PREVOST

BULLETIN DE GARANTIE

BG15-08

| SUJET : | INSPECTION DES ÉCROUS DE LA BASE DE SIÈGE CONDUCTEUR | |

Figure 1

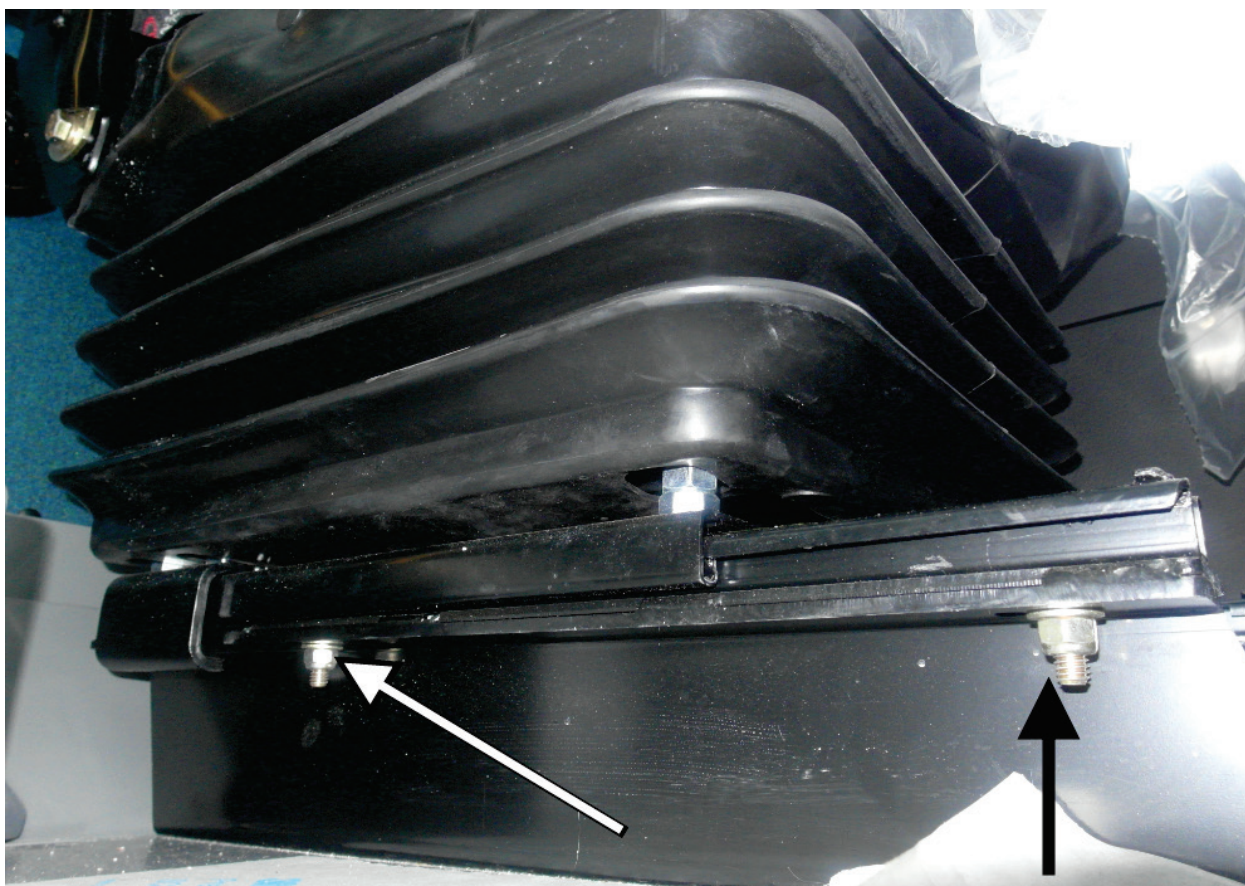
De chaque côté de la base de siège, s'assurer que les quatre (4) écrous sont serrés. (Fig. 1)

Serrer à 11 lbf-pi (15 N-m)
